Mission régionale d'autorité environnementale  
ÎLE-DE-FRANCE

**Avis délibéré  
sur le projet de plan local d'urbanisme (PLU)  
de Château-Landon (77)  
à l'occasion de sa révision**

N°MRAe APPIF-2024-041  
du 10/04/2024

Figure 3 Schéma de principe de l'OAP « Équipements » - Source Fichier 3-OAP du dossier d'EE

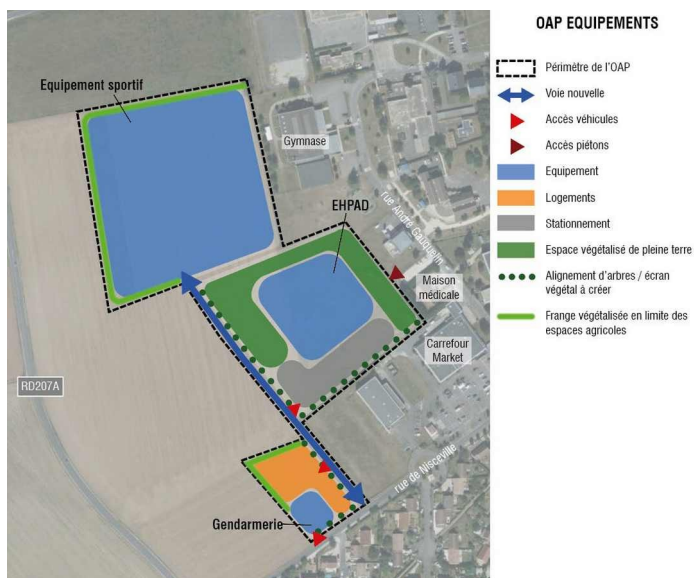
L'OAP sectorielle créée dans le cadre de la révision du PLU inclut une frange paysagère arborée, mais celle-ci ne recouvre pas toute l'interface avec l'espace agricole au niveau de la future gendarmerie. Par ailleurs, le règlement de la zone Ux impose que les clôtures donnant sur la voie publique soient constituées d'un grillage doublé de haies ou support de plantes grimpantes, mais cette seule mesure n'est pas suffisante pour garantir les conditions d'une intégration satisfaisante des projets.

L'OAP sectorielle s'implante à proximité de la RD 207, qualifiée de bruyante (RP 2, p. 110), ce qui engendre « une augmentation de la population exposée au bruit et à la pollution de l'air ». Pour limiter cette exposition, le dossier ne propose que des mesures prévues par la réglementation et dès lors en tout état de cause obligatoires (« respect de normes d'isolement acoustique des bâtiments »).

- de renforcer dans le règlement et les OAP les mesures d'intégration ou de valorisation paysagère des projets rendus possibles par le futur PLU sur la base d'une analyse des transitions paysagères entre les espaces urbanisés, agricoles et naturels ;

- d'évaluer le trafic routier susceptible d'être généré par les nouveaux usages programmés dans le cadre du projet de PLU révisé, ainsi que les incidences associées en termes d'exposition supplémentaire des populations aux pollutions associées (air, bruit) ;
- de prévoir des mesures pour éviter ou réduire significativement cette exposition par des prescriptions d'aménagement.
